<i>project</i>	Het nieuwe Feyenoord stadion
<i>betreft</i>	Diverse aanvullingen
<i>versie</i>	1
<i>auteur</i>	
<i>contactpersoon</i>	
<i>e-mail/telefoon</i>

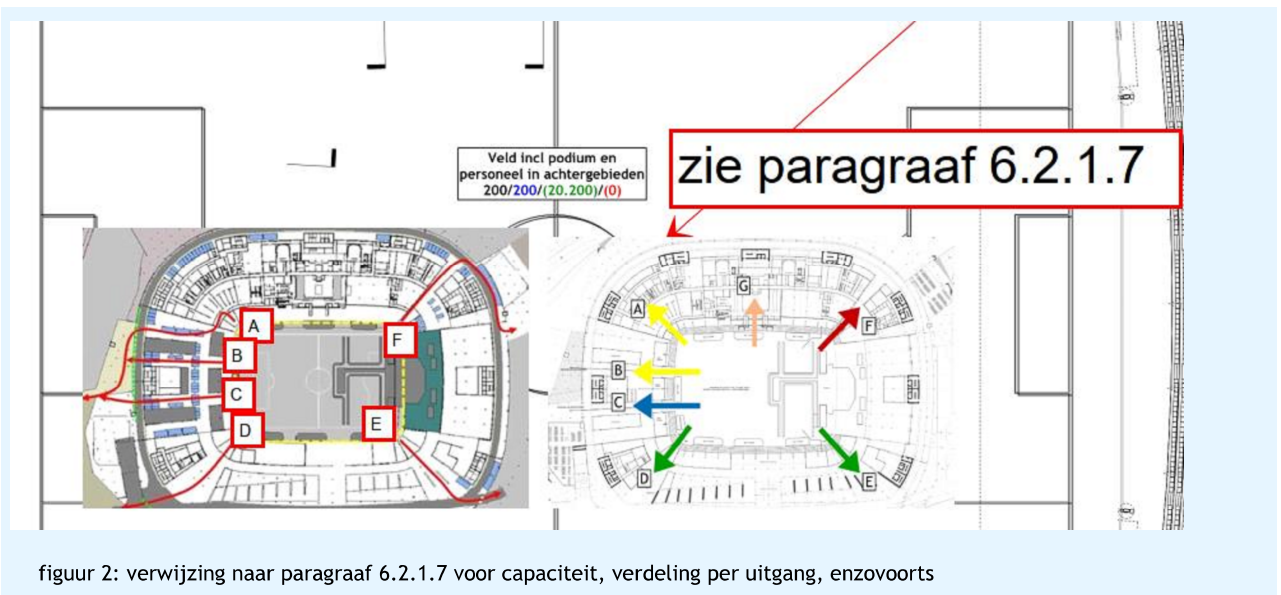
De BPC vindt de (tijdelijke) uitgangen van het veld niet terug in deze bijlagen.

Op deze tekeningensets ontbreekt informatie over de capaciteit van de uitgangen, hoeveel mensen per velduitgang worden toegewezen, waar ze uitkomen, hoe ze naar buiten het stadion gaan.

Deze informatie wordt besproken in paragraaf 6.2.1.7.

De volgende informatie zal worden toegevoegd aan de tekeningen (zie hieronder).

figuur 3: vrij te houden gangzone, 1,5 meter breed, markering op de vloer aanbrengen.

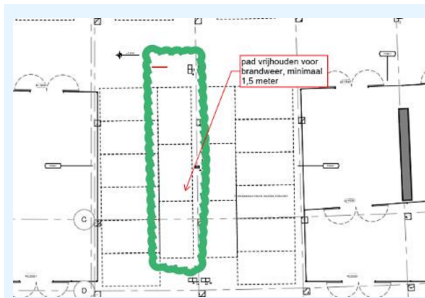
- 1 Loopafstand vanaf brandweerliften max 120 m. De verdiepingen in dit stuk voldoen hieraan mogelijk niet allemaal aan. Zie L00
 Onduidelijk of ook voldaan wordt aan art. 6.29. lid 4, afstand DBL Hier staat een maat van 60 m voor.
- 2 Tweede route hulpdiensten ontbreekt

Er wordt een gangzone vrijgehouden, op de grond wordt een zone gemarkeerd met de tekst 'doorgang brandweer, vrijhouden!' (zie hieronder).

figuur 5: sprinklerpompruimte

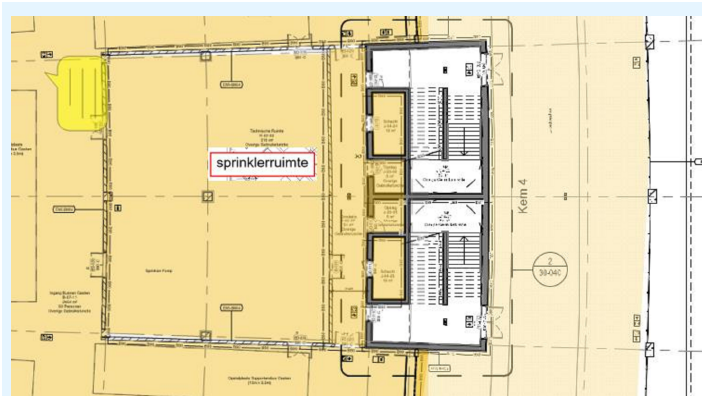
- 1 Volgens NEN-EN 12845 (sprinklernorm) mag sprinklerpompkamer niet gecombineerd worden met andere technische ruimte.
- 2 Laag 8 niet aangepast, ruimtes die niet in een brandcompartiment liggen en niet toegankelijk zijn, moeten worden gemarkeerd als 'onbenoemde en niet toegankelijke ruimte'.

Technische ruimte moet worden gezien als typeaanduiding. De ruimte wordt alleen gebruikt als sprinklerpompruimte. Dat benadrukken we als volgt op de tekening.
